Central Solar Fotovoltaica de Sophia e LMAT associada

Artigo 16.º

Volume 1 - Relatório Ambiental

Outubro de 2026

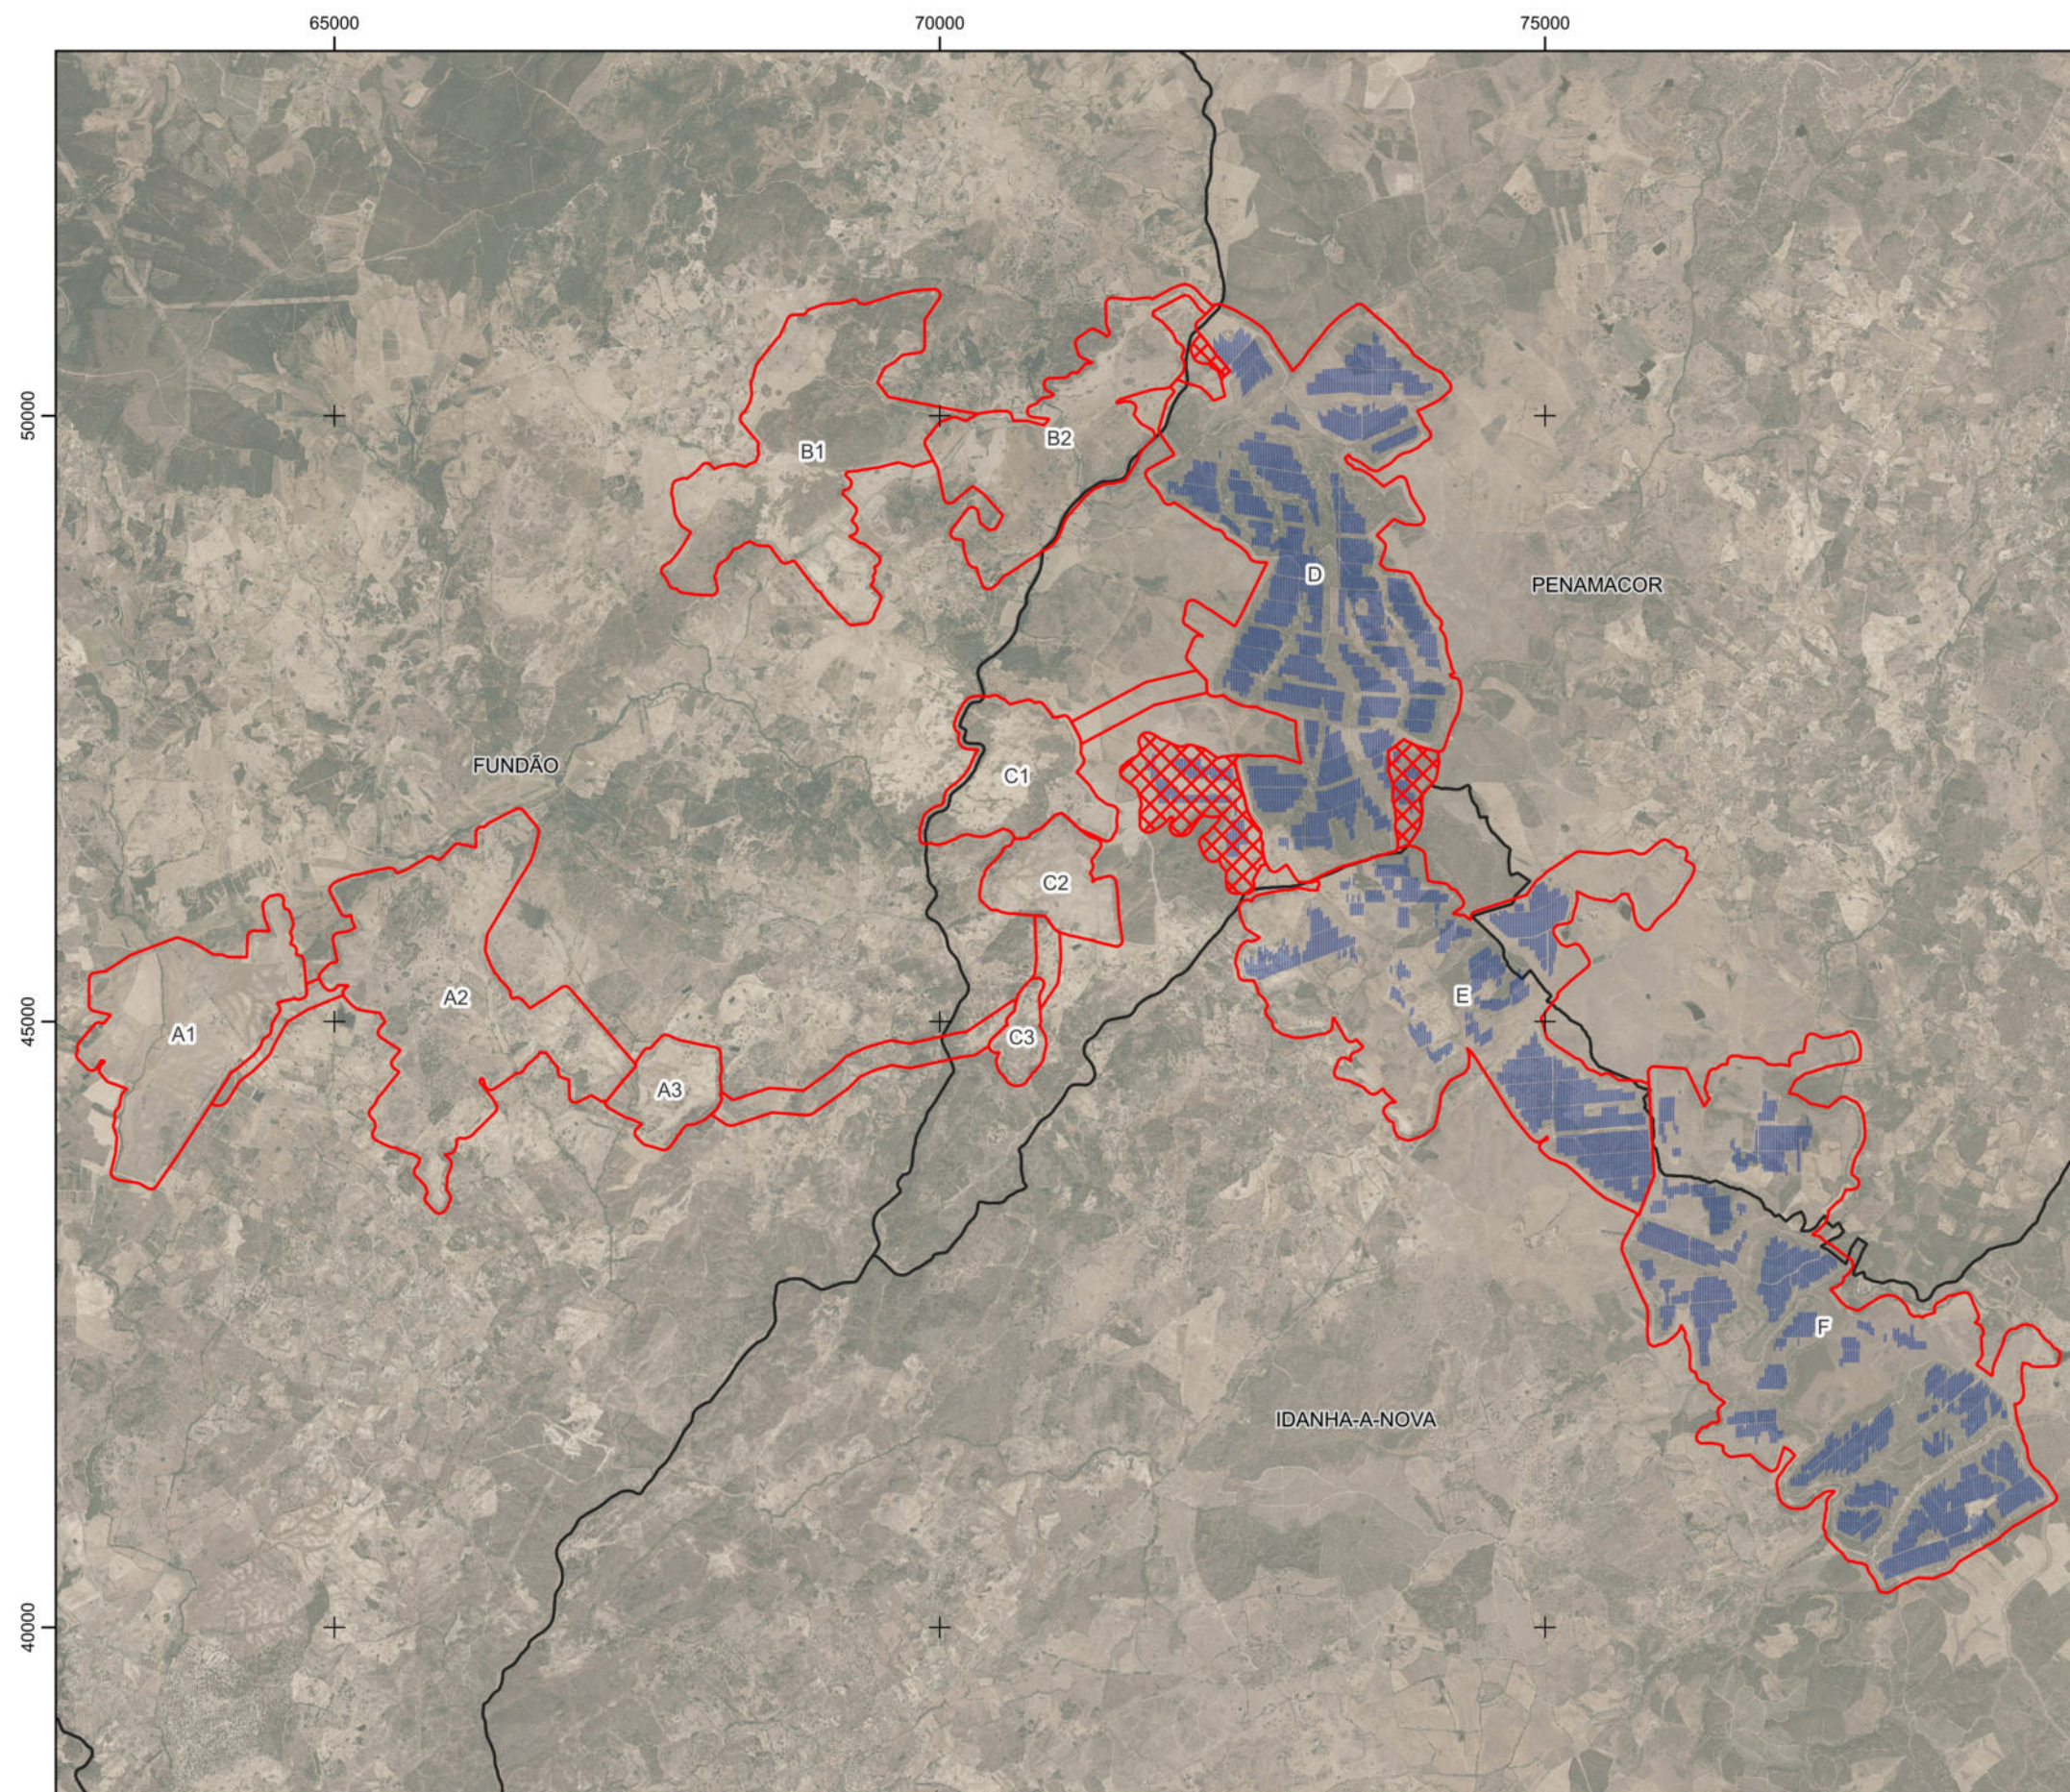
Na sequência da reformulação do Projeto, verificou-se uma redução significativa da área de implantação da Central Fotovoltaica, decorrente do abandono de vários setores inicialmente previstos (setores A, B e C), conforme apresentado na Figura 1.1.

Sem prejuízo, e face à significância da alteração proposta, e por forma a garantir a acomodação da nova potência-alvo cumprindo com os exigentes pressupostos de revisão, nomeadamente a nível da componente paisagística, a reformulação do Projeto implicou também uns pequenos ajustes no *layout* da Central Fotovoltaica para além do limite da área de estudo considerada no EIA. Deste modo, foi necessário proceder ao alargamento pouco significativo e pontual da área de estudo de forma a abranger essas novas áreas de implantação. A inclusão destas novas áreas, sobretudo justificadas para permitir um balanço mais favorável dos impactes potenciais do projeto na componente paisagística, enquadram-se dentro da área de estudo definida inicialmente para o fator ambiental Paisagem. Esta abordagem foi validada junto da Comissão de Avaliação (CA), em reunião realizada no âmbito do Artigo 16.º, em 27/06/2026. Em consequência, a área de estudo da componente fotovoltaica foi ligeiramente ajustada de modo a refletir a nova configuração do Projeto, totalizando agora 3.978,2 ha face aos 3.542,8 ha do Estudo de Impacte Ambiental anteriormente submetido a avaliação (Figura 1.1).

Figura 3.2 – Solos de maior capacidade agrícola

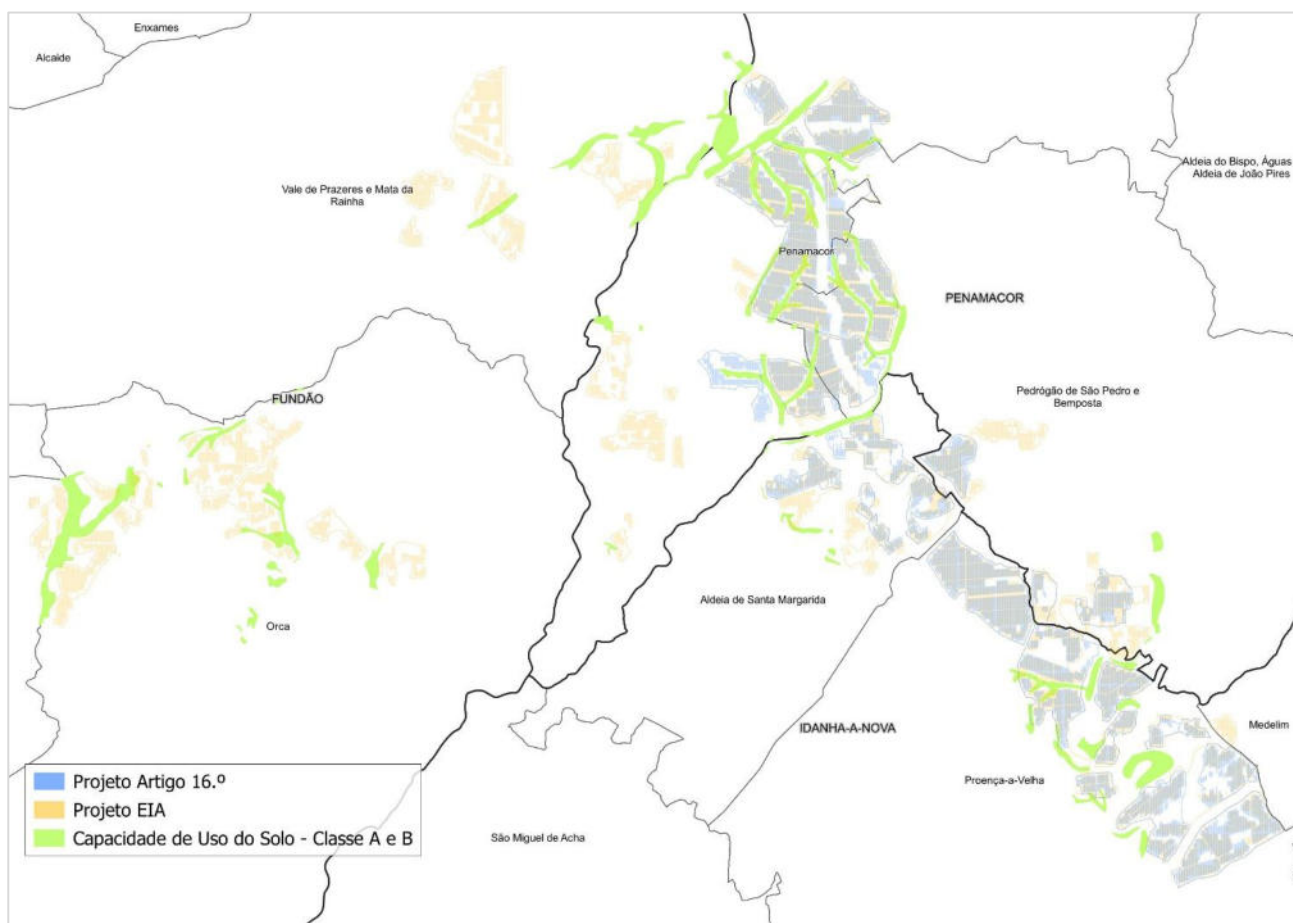
Na Figura 3.2 apresenta-se a área de painéis que foram suprimidos (laranja) tendo em consideração os solos de maior capacidade de uso agrícola.

A reformulação do projeto permitiu reduzir em 93% a afetação de solos das classes de maior capacidade de uso, privilegiando áreas com menores limitações ao desenvolvimento do projeto e menor valor agrícola.

Figura 3.3 – Áreas de Regadio de Gardunha Sul

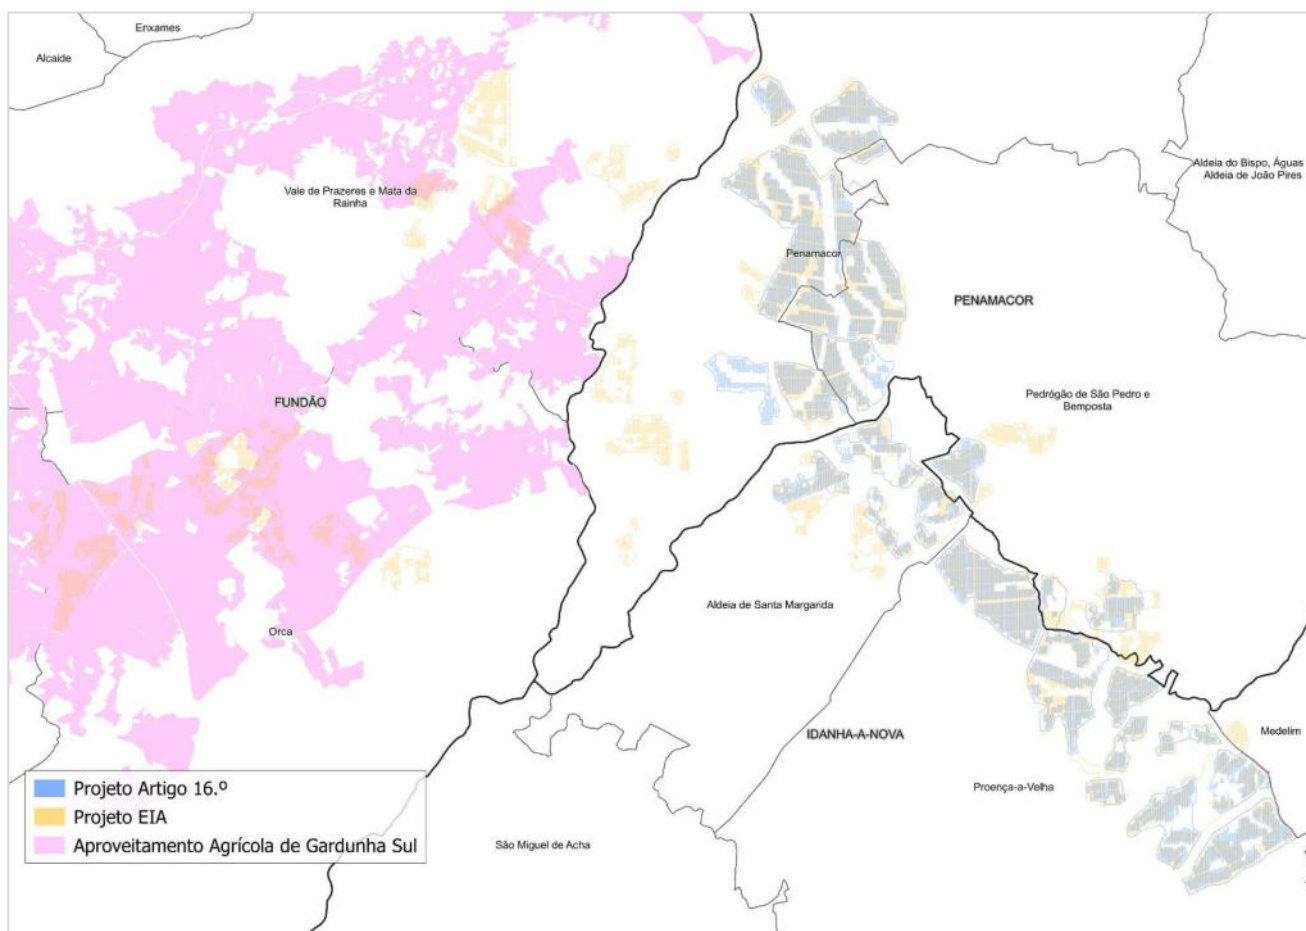
A reformulação do projeto permitiu evitar a sobreposição com o **Aproveitamento Hidroagrícola de Gardunha Sul**, privilegiando áreas com menores limitações ao desenvolvimento do projeto e menor valor agrícola. Na Figura 3.3 identifica-se a área de painéis que foram suprimidos (laranja) tendo em consideração o futuro Aproveitamento Hidroagrícola de Gardunha Sul.

Figura 3.5 – Estrutura Ecológica Municipal

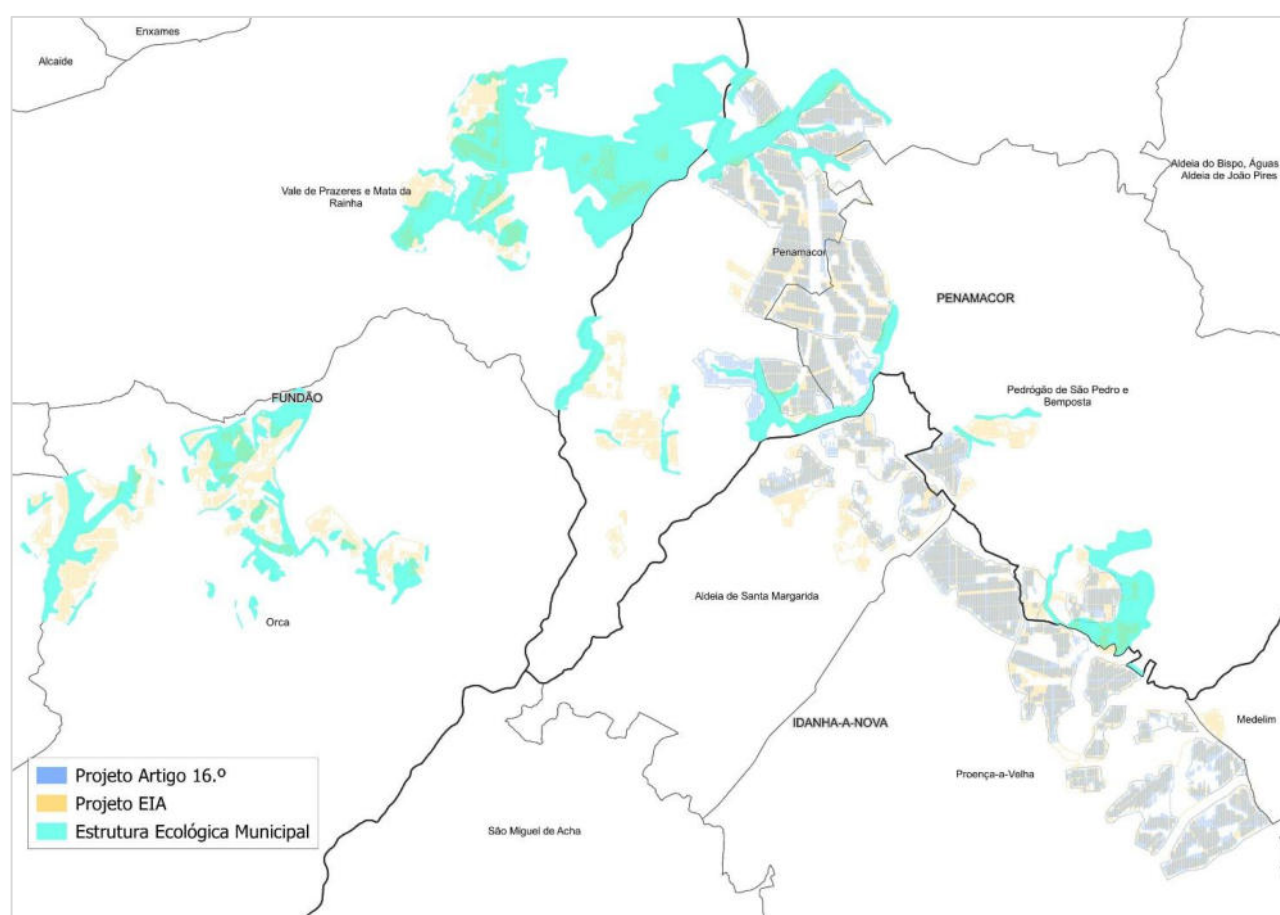
Na Figura 3.5 apresenta-se a área de painéis que foram suprimidos (laranja) tendo em consideração a Estrutura Ecológica Municipal do Fundão e de Penamacor. No **Desenho 7**, nas **Peças Desenhadas**, apresenta-se a Carta de Ordenamento.

Figura 3.6 – Corredores Ecológicos

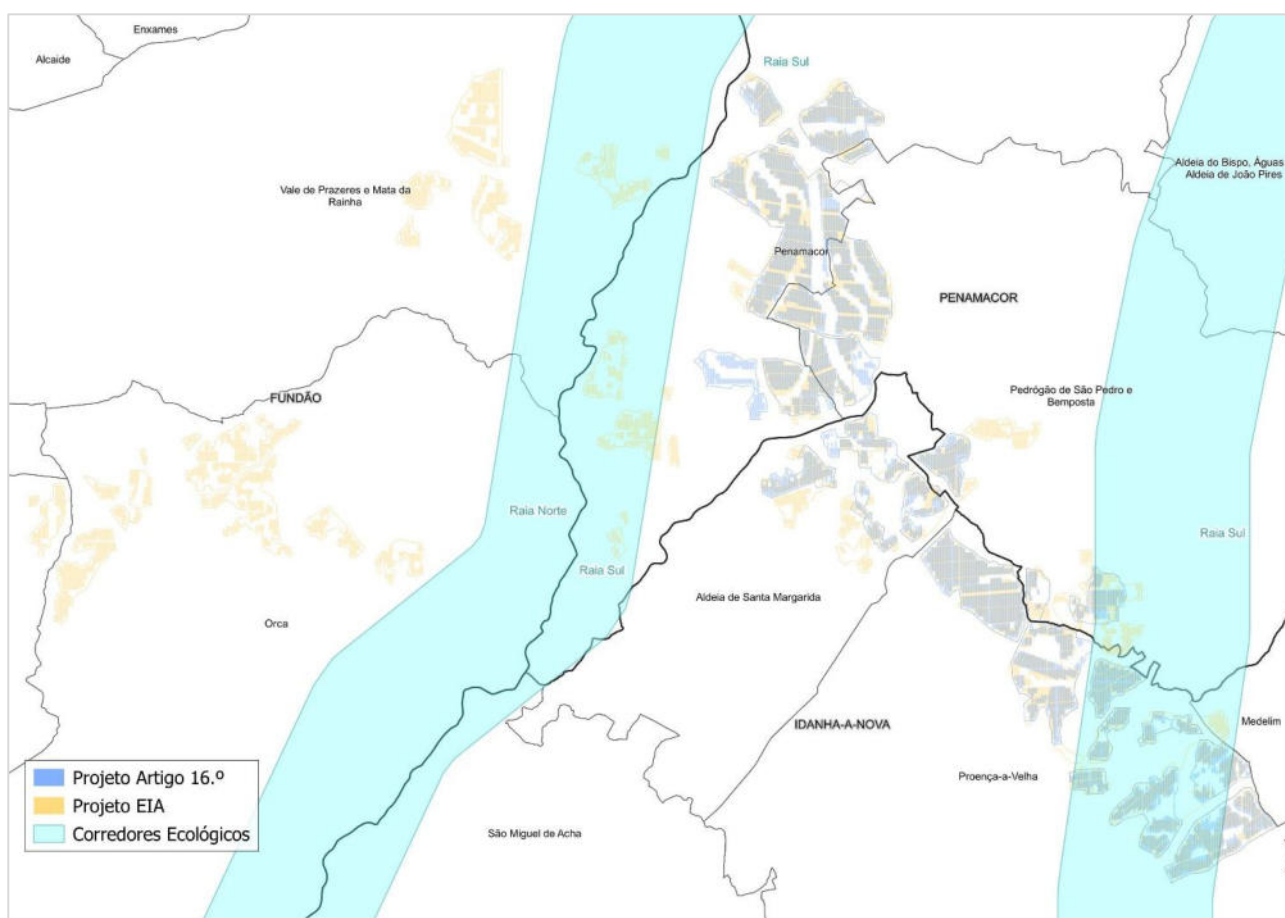
O Projeto reformulado minimiza essa afetação nos **corredores ecológicos**, designadamente no corredor associado à Ribeira do Taveiro, no concelho do Fundão e de Penamacor, conforme apresentado na Figura 3.6, garantido a conectividade ecológica nesse corredor.

Figura 5.2 - Blocos contínuos de painéis do Projeto reformulado

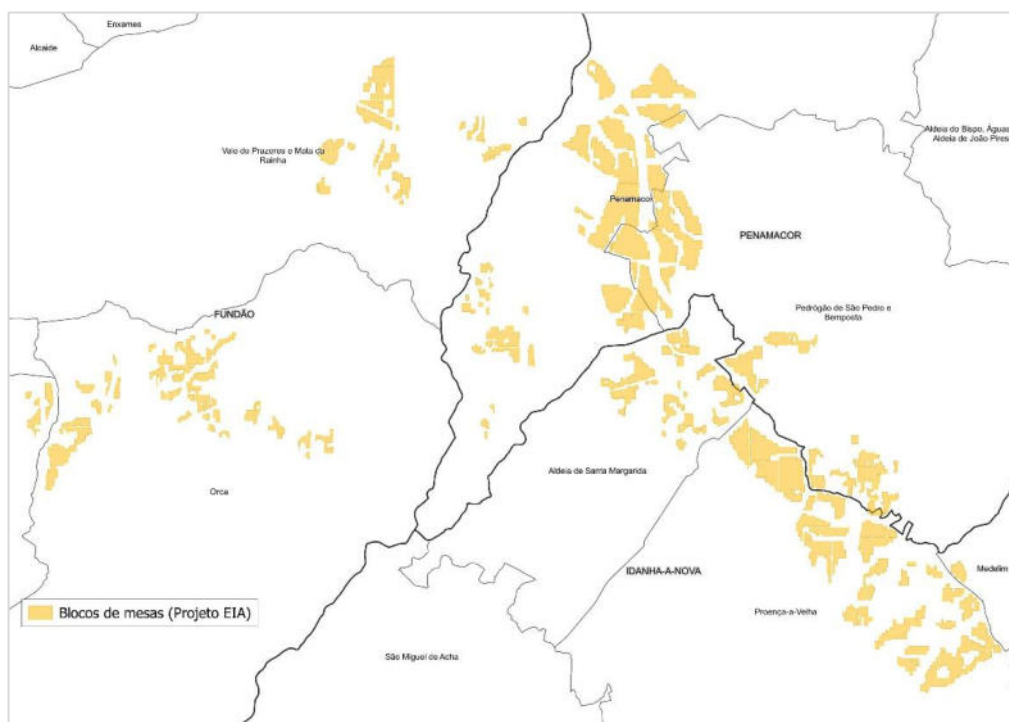
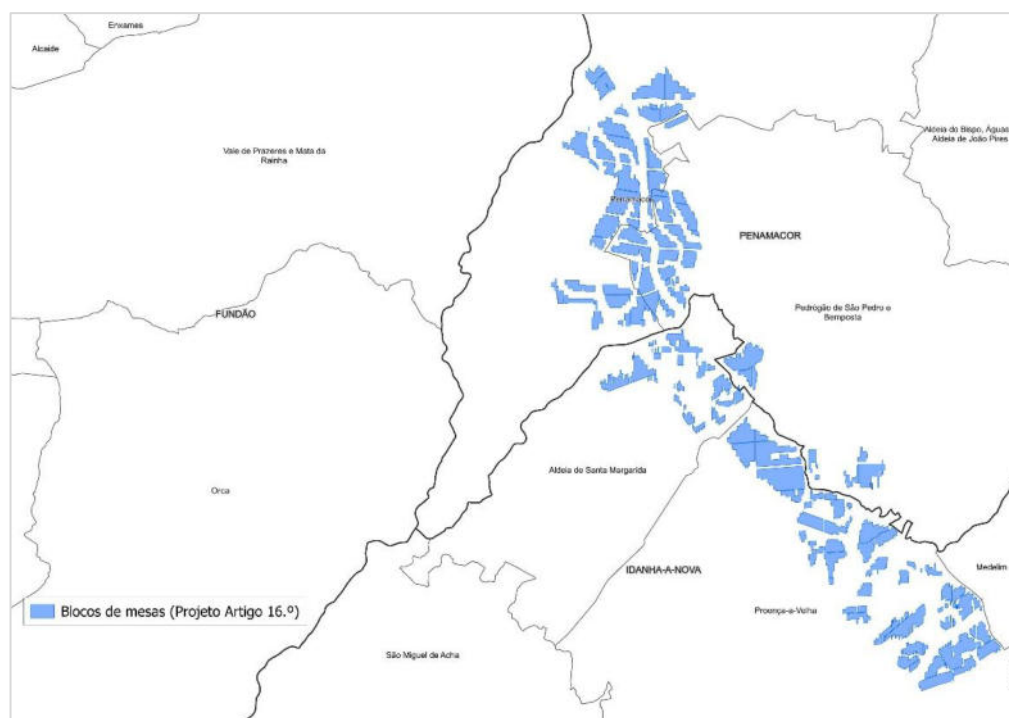
Os resultados traduzem uma redução da continuidade espacial e da dimensão dos maiores conjuntos de painéis, passando a configuração reformulada a apresentar um padrão de ocupação mais fragmentado e intercalado por áreas não ocupadas por painéis. A cartografia comparativa dos blocos contínuos evidencia espacialmente esta alteração e constitui suporte à interpretação dos indicadores apresentados.
